Atto numero 106 del 15/07/2021

OGGETTO: COMUNE DI CARPI: VARIANTE SOSTANZIALE AL PIANO PARTICOLAREGGIATO DI INIZIATIVA PRIVATA DENOMINATO "AMBITO C.6 - AREA POSTA TRA LE VIE CORBOLANI E TRE PONTI MORBIDINA". AI SENSI DELL'ART. 4 LR 24/2017: OSSERVAZIONI AI SENSI DELL'ART. 35 L.R. N. 20/2000, PARERE TECNICO IN MERITO ALLA RIDUZIONE DEL RISCHIO SISMICO DI CUI ALL'ART.5 LR19/08, PARERE AMBIENTALE IN MERITO ALLA VALSAT AI SENSI DEGLI ARTT. 18/19 LR 24/2017 E D.LGS 152/2006..

OGGETTO: Comune di Carpi – **VARIANTE Sostanziale al P. P.I.P. "Ambito C6"**
Area posta tra le Vie Corbolani e Tre Ponti, Carpi (MO)
Proponente: **CONTROCAMPO Srl**, sede legale viale Solferino 11, Parma
Parere Tecnico ambientale

Oggetto: COMUNE DI CARPI (MO) – VARIANTE SOSTANZIALE AL PIANO PARTICOLAREGGIATO DI INIZIATIVA PRIVATA DELLA ZONA DI TRASFORMAZIONE INSEDIATIVO AMBIENTALE DI TIPO C- COMPARTO C6 - AREA POSTA TRA LE VIE CORBOLANI E TRE PONTI - PARERE IN MERITO ALLA RIDUZIONE DEL RISCHIO GEOLOGICO E SISMICO

Si riporta di seguito una planimetria d'insieme della vigente classificazione acustica comunale che identifica la classificazione acustica comunale e le fasce di pertinenza acustica della ferrovia e della strada.

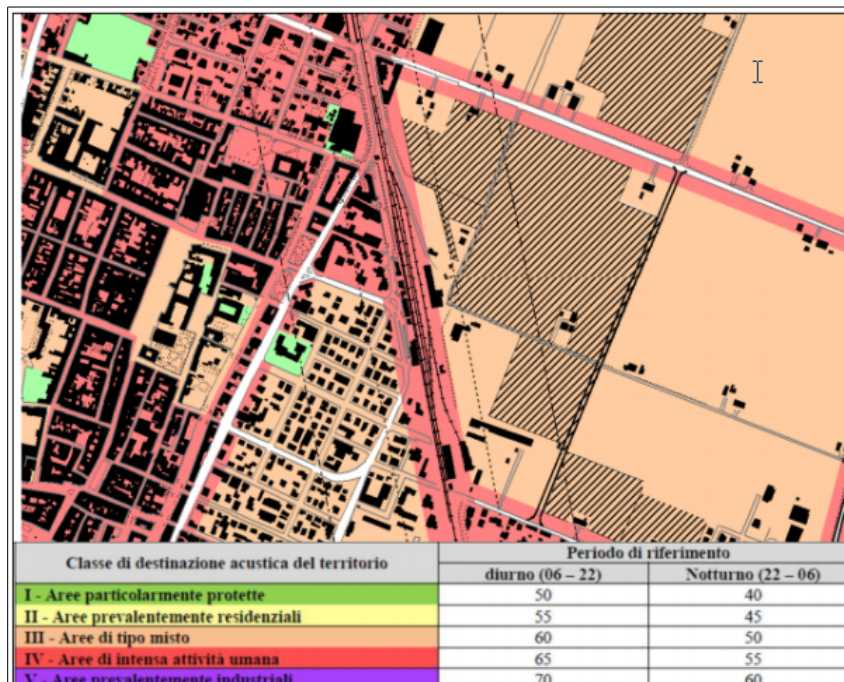
Dal confronto tra la carta di classificazione acustica e la planimetria di progetto (Tav. 7), si rileva specificatamente che:

- l'edificazione nella sub-area A1 (con altezza massima degli edifici 5 piani fuori terra) si andrà a collocare ad una distanza di circa 33 metri dalla Via Tre Ponti e pertanto sarà inclusa nella fascia di pertinenza stradale (50 m) di una infrastruttura esistente attribuita acusticamente ad una classe IV (limiti 65 dBA di giorno e 55 dBA di notte);
- i rimanenti lotti del comparto C6 saranno ricompresi nella UTO di classe III (limiti 60 dBA di giorno e 50 dBA di notte);
- le aree dei lotti B1 e B2 da destinare ad attività di servizio e una piccola porzione della sub-area A2 residenziale, saranno incluse nella fascia esterna di 250 m (fascia B) di pertinenza della infrastruttura ferroviaria MO-VR (limiti 65 dBA in periodo diurno e 55 dBA in periodo notturno).
